710 - INSP
 ISO/IEC 17020
 Origineel verslag

Controlebezoek - Periodiek [Hfst 6.5]

Verslagnummer: 31/29102024/40227/1/1

Inspectie adres: H. Dom. Saviolaan 32, 1700 Dilbeek (België)
 De fundering dateert van: Voor 1 oktober 1981
 Type: Controlebezoek - Periodiek [Hfst 6.5]

Elektrisch bord

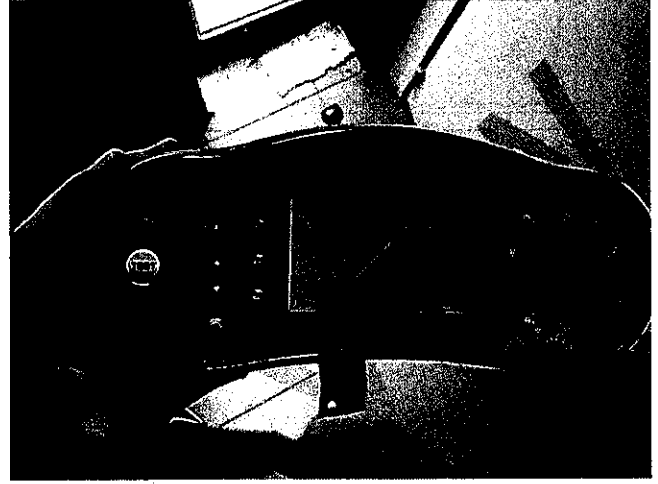
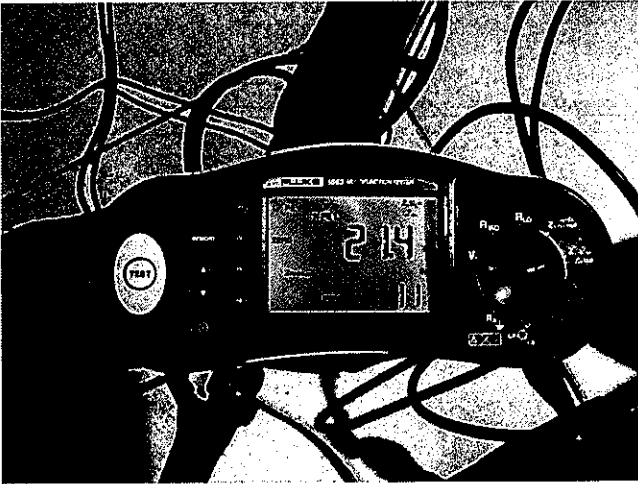
- Het verdeelbord is onvoldoende gemarkeerd. Individuele markering, voedingsspanning en/of gevarendriehoek ontbreken. - oAfd 3.1.3.3; Afd 9.4.1
- Extra opmerking: O.a. gevarendriehoek

- De kringen, de onderbrekingstoestellen en of de beschermingstoestellen zijn niet duidelijk en zichtbaar gekenmerkt. - Afd 3.1.3
